CONCEPTO TECNICO No. CT- 4036 de 2004

**Revisión de Estudio Particular de Amenaza y Riesgo
por Fenómenos de Remoción en Masa
Artículo 112 - Decreto 469 de 2003**

ENTIDAD SOLICITANTE:	Brianda Reniz Caballero Curaduría Urbana No. 2
LOCALIDAD:	USME
BARRIO:	El Curubo - Bolonia
PROYECTO:	VILLA ALCIRA Y BOLONIA
DIRECCIÓN:	Calle 78 Sur con Carrera 6 Este
UPZ:	Gran Yomasa 57
ÁREA (Ha):	1.1
TIPO DE RIESGO:	Remoción en masa.
EJECUTOR DEL ESTUDIO:	LFO Ingenieros de Suelos Ltda
FECHA DE EMISION:	5 de Octubre de 2004

Figura 1 Localización General del Proyecto Villa Alcira y Bolonia

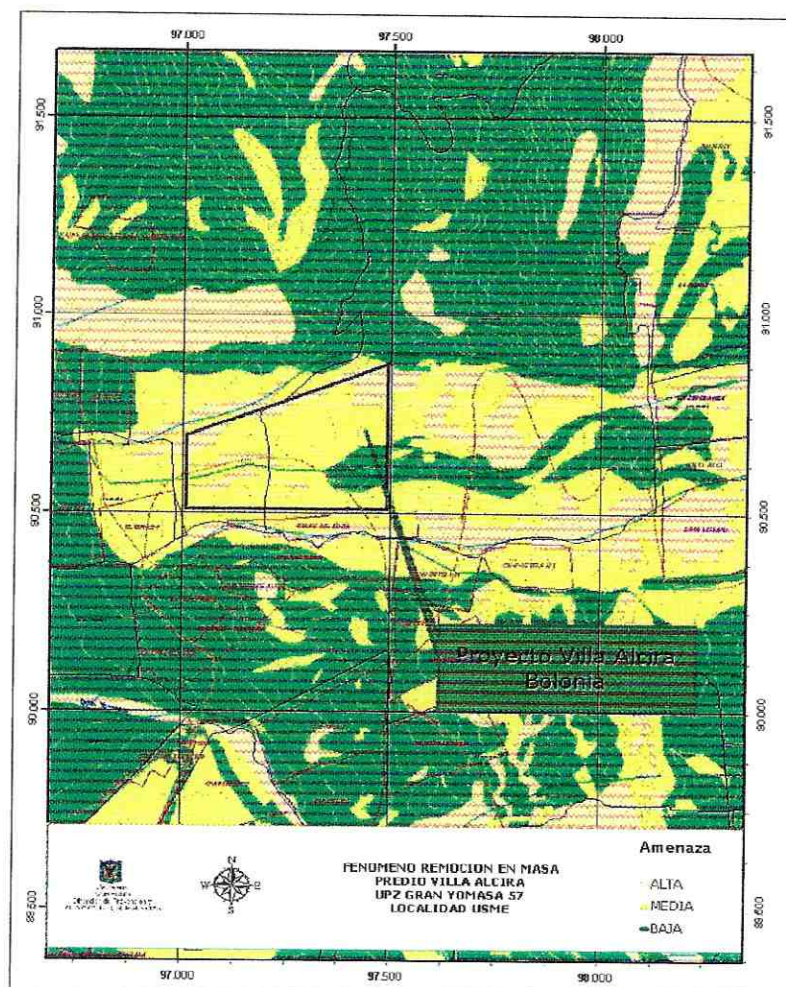
Esta Sociedad hace notar la incertidumbre que existe sobre la identificación precisa del predio estudiado puesto que el oficio de la Curaduría No 2 que remite el proyecto se refiere al Proyecto Rosales de Bolonia, mientras que en el estudio se denomina Predios de Villa Alcira y Bolonia. Por otra parte, en algunos planos aparece Rosales de Bolonia y en otros Villa Alcira. Adicionalmente, los predios referenciados aparentemente no son continuos. Se solicita que el consultor aclare la ubicación e identificación exacta del predio y si el estudio corresponde a dos (2) proyectos diferentes.
